## 改善箇所説明図

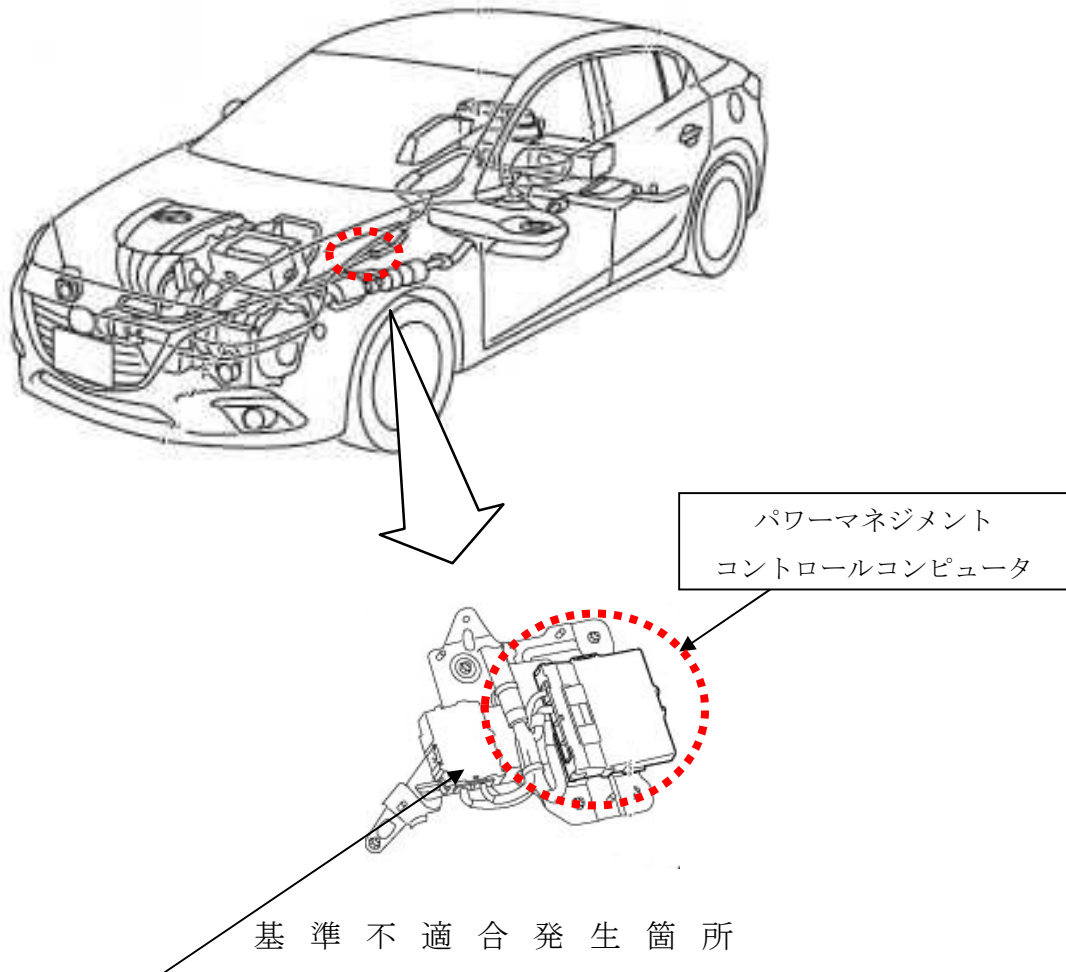
ハイブリッドシステムにおいて、異常判定時の制御プログラムが不適切なため、急加速時等の高負荷走行中に昇圧回路の素子が損傷した場合に、フェールセーフモードに移行すべきところ、移行できないことがある。そのため、警告灯が点灯し、ハイブリッドシステムが停止して、走行不能となるおそれがある。

全車両、異常判定時の制御プログラムを対策仕様に修正する。当該制御プログラム修正後に素子が損傷して警告灯が点灯した場合は、電力変換器のモジュールを無償交換する。

識別：電力変換器のターミナルカバーに白ペンを塗布する。
